**OGGETTO: [ID\_VIP: 5338] Istanza per l'avvio di una valutazione preliminare ai sensi dell'art. 6 comma 9 del D.Lgs 152/2006 e ss.mm.ii. relativa ad una variante al progetto di un impianto eolico off-shore nella rada esterna del porto di Taranto, autorizzato con Decreto di compatibilità ambientale n. 391 del 24.07.2012 e successiva proroga n. 7 del 17.01.2018. Si prevede secondo cambio di modello di aerogeneratore. Proponente Beleolico S.r.l.**

**Nota tecnica**

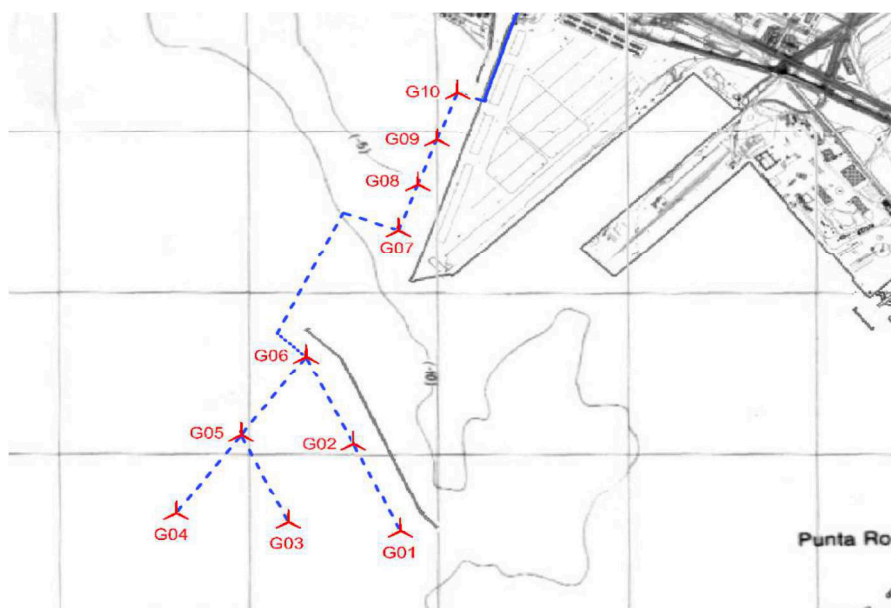
Per quanto concerne la disposizione planimetrica degli aerogeneratori non vi sarà alcuna variazione rispetto alle posizioni autorizzate, restando confermate quindi le coordinate di ciascuna torre eolica come da figura di seguito riportata.
